**ACUERDO DE LA CUARTA MODIFICACIÓN DEL CONTRATO NUM. 71/2022 PROYECTO DE CONSTRUCCIÓN DE MEJORAS EN LA E.D.A.R. SUR (T.M. GETAFE).**

INFORME Y PROPUESTA DE LA MODIFICACIÓN DEL CONTRATO  
71/2022 PROYECTO DE CONSTRUCCIÓN DE MEJORAS EN LA  
E.D.A.R. SUR (T.M. GETAFE)  
MODIFICACIÓN Nº 4

**INFORME DE REVISIÓN  
RELATIVO A LAS NUEVAS UNIDADES DE PROYECTO  
(PRECIOS CONTRADICTORIOS ACTA Nº 4) DURANTE LA EJECUCIÓN DE LAS OBRAS DEL  
“PROYECTO DE CONSTRUCCIÓN DE MEJORAS  
EN LA EDAR SUR (T.M. GETAFE)”**

2.2 NUEVA INSTALACIÓN DE TAMIZADO DE FANGOS PRIMARIOS

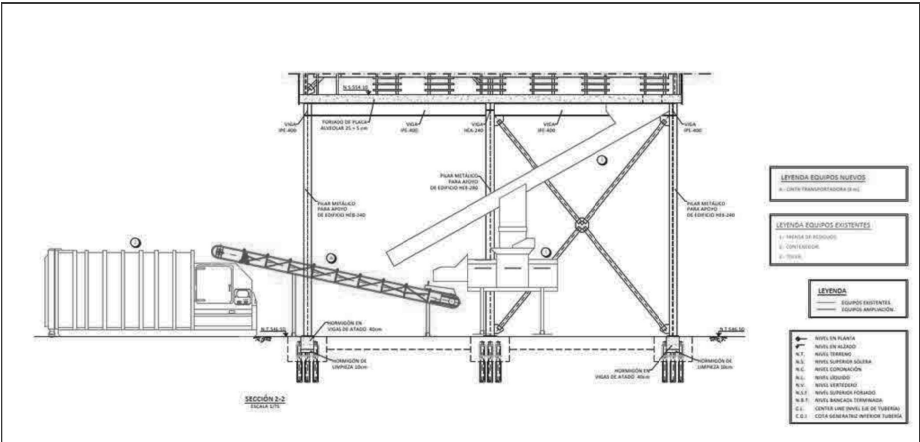
Se proyecta una nueva instalación de tamizado de fangos primarios con una nueva edificación elevada, con estructura, cerramiento y cubierta metálica en las inmediaciones de los espesadores de gravedad existentes. En el interior del edificio se alojarán seis (4+2) tamices de escalera en cuba metálica y una cinta transportadora. Inicialmente se completa esta instalación con el traslado y montaje en su nueva ubicación, del compactador y la tolva de descarga existentes, junto con una nueva cinta pivotante.

Debido al estado de envejecimiento en el que se encuentra el compactador y la tolva de descarga existentes, se deciden instalar nuevos estos dos elementos.

En la actuación nº1 se instalaron dos compactadores de las mismas características del que se quiere instalar en esta actuación nº3, por lo que sólo es necesario la creación del precio nuevo correspondiente a la nueva tolva de descarga.
